12. 短期対策内容の検討

■ 第三者からの意見

15. 第三者からの意見について

図 12-1-1 排水樋管ゲートと排水路開口部への対策

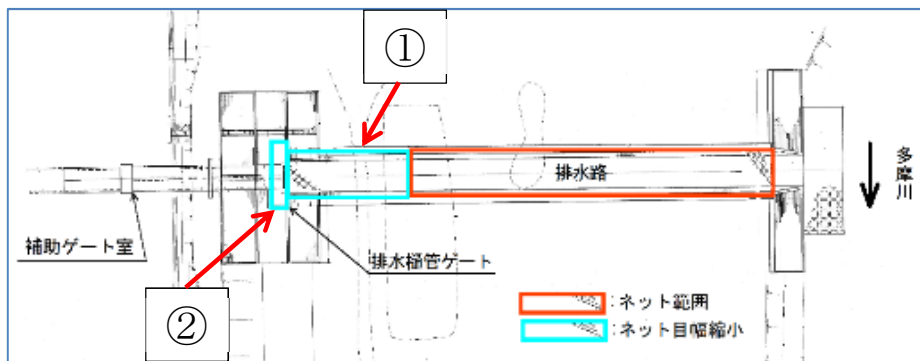
第三者の意見	意見を踏まえた川崎市の対応
(E) 電動化により、押し込み力が上がり、異物が挟まっても押し込めるようになるのではと考える。	異物が混入した場合、電動化を行うことにより、異物除去を行うための開閉動作の反復を容易に行うことが可能。また、電動化により、押し込み力が上がり、開閉動作不可につながる要因を低減することが可能と考え、電動化を進める。
(C) ポンプゲート* など他の対策案についても検討すべき。	中長期的な対策案の中で検討していく。
(C) ゲート近傍に対してネットの目幅を狭くすることは効率的と考える。 (A) 簡易的につけられるものを、台風前にだけ設置するというのではよいのではと考える。 (E) 川から流入する土砂は防げないとしても、ゲートに近い部分の開口部をネットで覆ったり、密閉したりすれば、ゴミや草木のかけらなどは防げると考える。	ゲートに近い部分の開口部については、メッシュの細かいネットを設置する。

排水樋管ゲートと排水路開口部に目幅を縮小したネットを設置する。この対策により、戸当り部への異物の混入を防止し、より確実なゲート操作及び内水排除が可能となる。

図 12-2-1 観測機器の設置イメージ

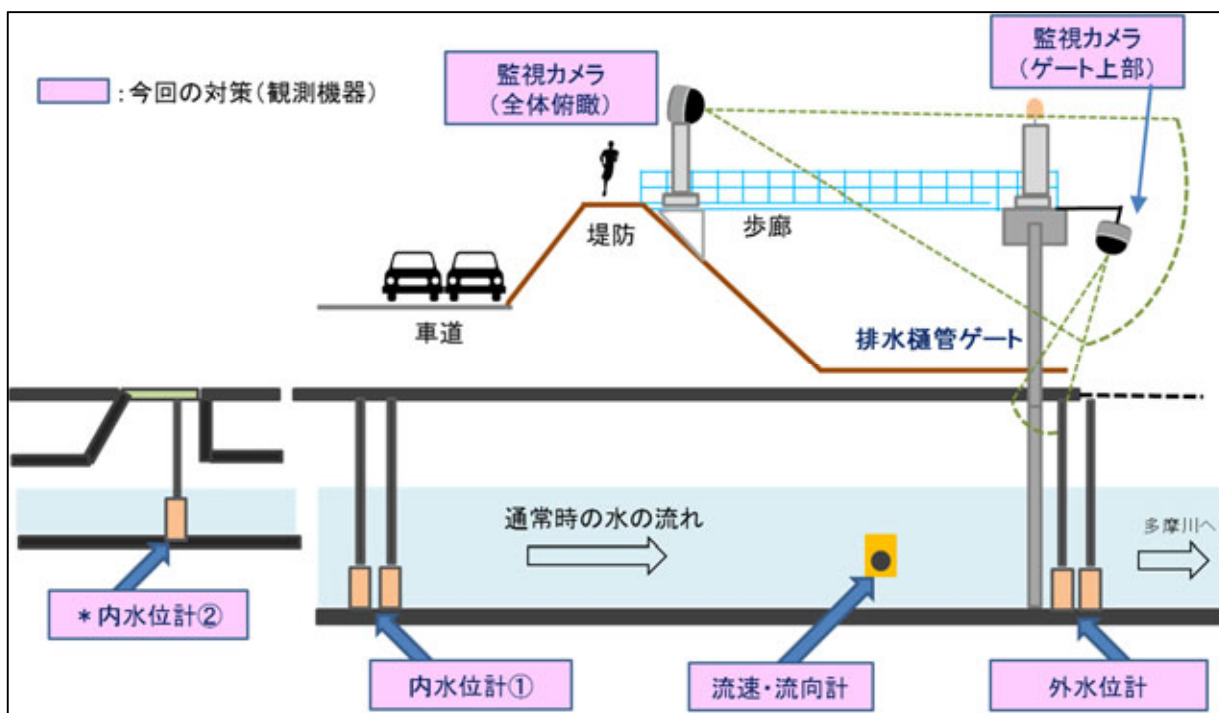
第三者の意見	意見を踏まえた川崎市の対応
(C)水位計測ができるマンホール蓋は、自己電源を持っているのが強み。投げ込み式水位計と比較して、価格、必要な機能、設置場所等を考慮して採用する機器を決めてはどうか考える。 (C)外水位は河川管理者とも情報共有すべき。	設置場所、用途、価格を考慮し、対策案に示した内容にて対策を実施する。 外水位の情報については河川管理者とも情報共有する。
(C)安定した流れのところにつけることがよいのではと考える。 (D)水位計は情報を蓄積していくことを見据えて、降雨で水位が変動しやすい場所に水位計を設置してはどうか考える。 (C)設置場所については、堆積の影響を考慮するとともに維持管理のしやすさを考慮すべき。	維持管理のしやすさを考慮し、適切に測定を行える場所に設置することとし、対策案に示した内容にて対策を実施する。
(D)カメラで状況はしっかり把握することができるため、モニタリング強化の点で有効と考える。 (C)赤外線カメラ等により夜でも監視できるようにすべき。 (C)カメラで水位標(夜でも目立つように)を撮影して、施設監視とともに水位を計測できるようにすべき。	対策案に示した内容にて、夜間でも確認できるような設備設置とする。
(A)流向の計測であれば、高さは中央付近に設置することがよいと考える。	高さは中央付近に設置する。
(D)いざというときに計測できないリスクがあるので、その場合の対応を検討しておくべき。	計測できなくなった場合の対応も検討し、操作手順に明記する。
(E)水位情報等をゲート操作に使用するとすれば、遠隔地への情報伝達体制及び施設が必要と考える。	対策案に示した通り、通信設備を確保し、複数施設で随時水位情報等を把握できるようにする。
(D)ゴミなどによる影響もあるため、メンテナンスは必要となると考える。 (A)長期間メンテナンスすることも考慮すべき。	観測機器の設置は、ゲート開閉の判断等に必要箇所を設置を行い、適切な維持管理を行っていく。

図 12-3-1 遠方制御化のイメージ

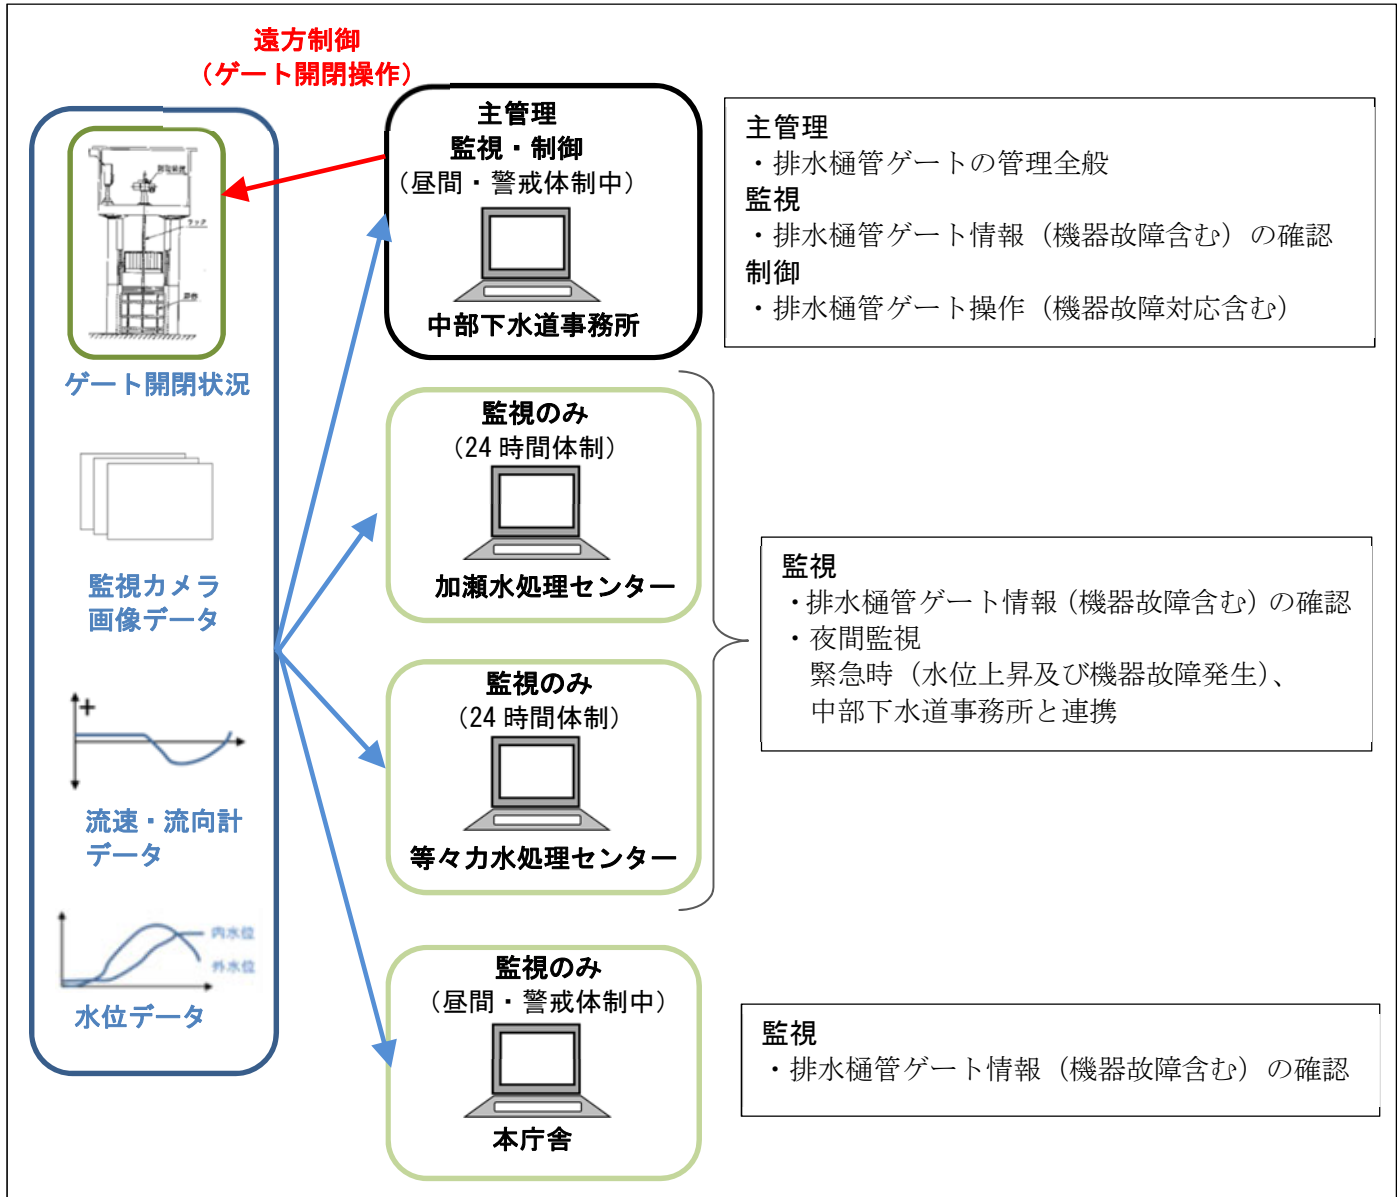
第三者の意見	意見を踏まえた川崎市の対応
(D) 作業員を危険にさらさず操作できるため有効であると考え。停電時等の代替手段を検討しておくべき。 (A) 遠隔操作も有用であると思うが、停電のことも踏まえると人力でも対応できるようにしておくべき。 (D) ポータブル式開閉補助器具のように燃料を動力として手動ハンドルを回転させる機械も活用できると考える。 (C) フェールセーフ [*] 的にも、複数箇所から操作できるようにしておいた方が良いと考える。	遠隔操作化は実施する一方、人力でも動かせるようにする。 人力の場合の対応として、現有するポータブル式開閉補助器具を活用する。 複数箇所からの遠隔操作は、誤操作のリスクもあることから、今後の検討課題とする。

図 12-5-1 排水ポンプ車作業イメージ

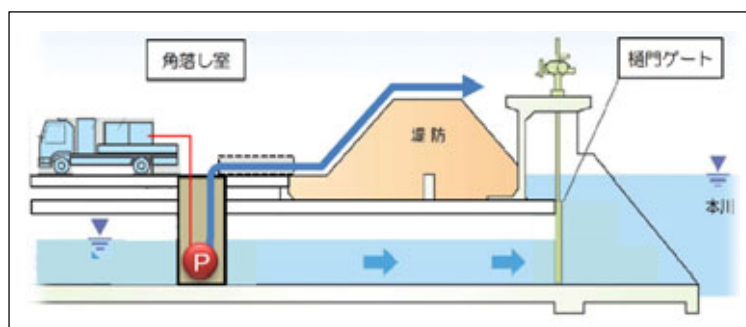
第三者の意見	意見を踏まえた川崎市の対応
(C) 今後の浸水対策のスケジュールを示しつつ、即効性のある対策としてポンプ車の導入を行うということであれば良いと考える。 (E) トータルコストも考えておくべき。	内水排除ができる暫定的な対策としてポンプ車の導入を行いつつ、中長期的対策の進捗状況やポンプ車の活用状況を踏まえて、更新時の対応を検討していく。
(D) ポンプ車の導入台数は、他の都市と比較しても多いと考える。 (D) 災害の真ただ中では、現地に急行できない状況もあると思われるため、溢水が発生するおそれがある場合は早めに動いておく必要があると考える。 (A) 限られた台数や人員で合理的に行っていくことを運用していくしかないと考える。 (B) 揚程のことも踏まえてオペレーションのシミュレーションも行っておくべき。 (D) 職員の安全確保も検討しておくべき。 (D) 河川水位が高くなった時の対応など河川管理者とは運用面の調整をすべき。 (C) 国や周辺自治体と連携して、ポンプ車を相互に融通しあうことを考えていくべき。	確実な運用が図られるよう、ポンプ車の揚程を踏まえた配備検討や職員の安全確保の視点も含めた運用マニュアルを、令和2年5月末までに策定する。 また、運用にあたっての河川管理者との調整を進める。 国や周辺自治体とのポンプ車の融通についても検討を行う。

図 12-6-27 操作手順比較
(山王排水樋管)

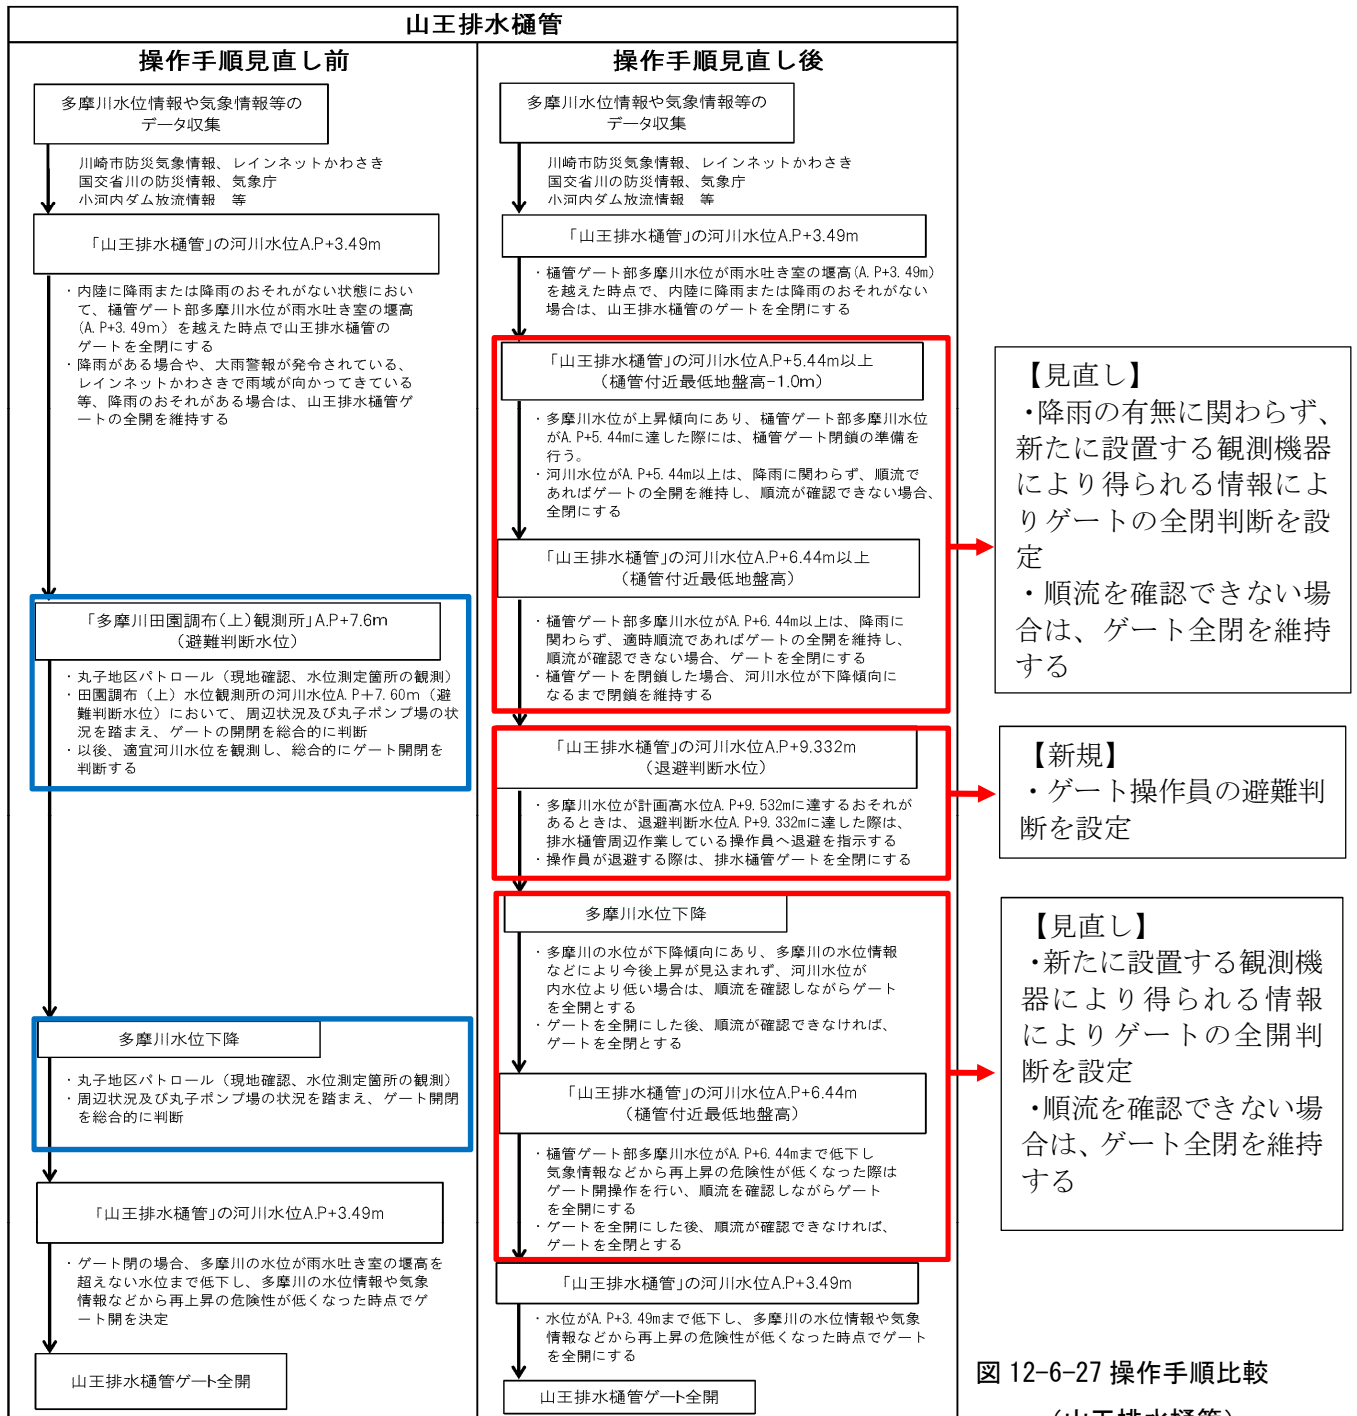
第三者の意見	意見を踏まえた川崎市の対応
<p>(C) 閉める判断については、良いのではないかと考える。ゲートを開ける判断については、現在の最低地盤高を河川水位が下回った時とすることが適切なのか、疑問がある。</p> <p>(D) 逆流防止を図るための手順に見直すべき。</p> <p>(A) 逆流と順流を見ながら操作判断をしていくという、見直し操作手順案で問題ないのではないかと考える。河川水の逆流は泥の被害が生じるため、泥による被害を考慮しゲートを閉めて内水氾濫が発生してしまうことはやむを得ないのではないかと考える。</p> <p>(E) 概ね良いと考える。樋管周辺地域の方に、ゲートの開閉状況や水位情報等の浸水が発生する危険性を周知すべき。</p> <p>(D) 機器が導入するまでの暫定的な処置については、発生しうるイベントに対しこの操作手順に沿った運用を行うとどのような結果が見込まれるか、想定しておくべき。</p>	<p>ゲートを閉める判断は、見直し案どおりとする。</p> <p>山王、諏訪、二子排水樋管におけるゲートを開く判断は、河川水位が下降傾向で今後水位上昇が見込まれない場合、順流を確認しながらゲートを開くよう見直し案を修正する。</p> <p>ゲートの開閉状況や水位情報については、住民の方への周知方法について検討する。</p> <p>ゲート操作を行った場合に、降雨状況に応じて生じる事象について、想定を行う。</p>
<p>(E) 閉鎖までに時間がかかるのであれば、閉鎖を完了させる時間から準備に必要な時間を逆算して閉鎖判断を行うことが必要と考える。</p>	<p>遠隔操作化することで、迅速なゲート操作を行う。</p>
<p>(D) 今回操作手順を見直したとしても、今後の気候変動の影響や観測機器などの科学技術の進歩を踏まえつつ、操作手順は柔軟に対応させていくべき。</p> <p>(C) 操作手順を作って、運用して、検証して、見直しを図り、より適切なものとしていくことを考えていくべき。</p> <p>(C) 多摩川の上流側の水位変動を把握しておく方がよい、上流の水位変動は流下時間遅れを持って下流でも概ね同じ挙動になるのではないかと考える。</p>	<p>新技術の動向や気候変動の状況を踏まえ、ゲート操作の運用を適宜確認していく。</p>
